改善箇所説明図

基準不適合発生箇所

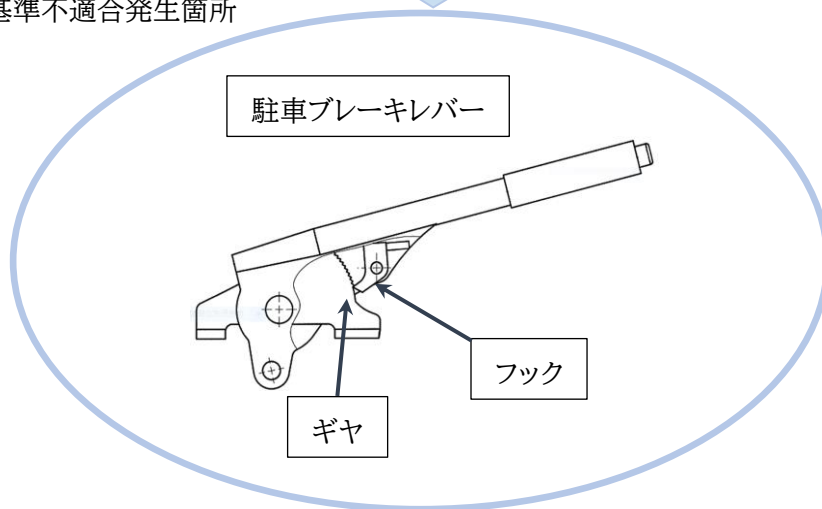
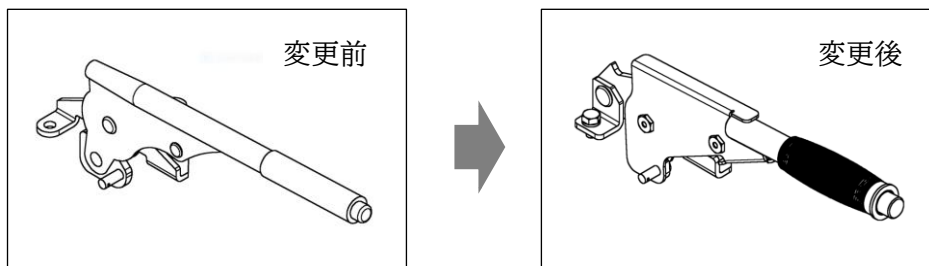
農業用薬剤散布車の駐車ブレーキにおいて、レバーを固定状態で保持するフックとギヤの製造管理が不適切なため、フックとギヤの強度が不足し噛み合わせ部が摩耗・変形する場合がある。このため、そのままの状態で使用を続けると噛み合いが不十分となり、最悪の場合、駐車ブレーキが解除され駐車できなくなるおそれがある。

全車両、駐車ブレーキレバーを対策品に交換する。
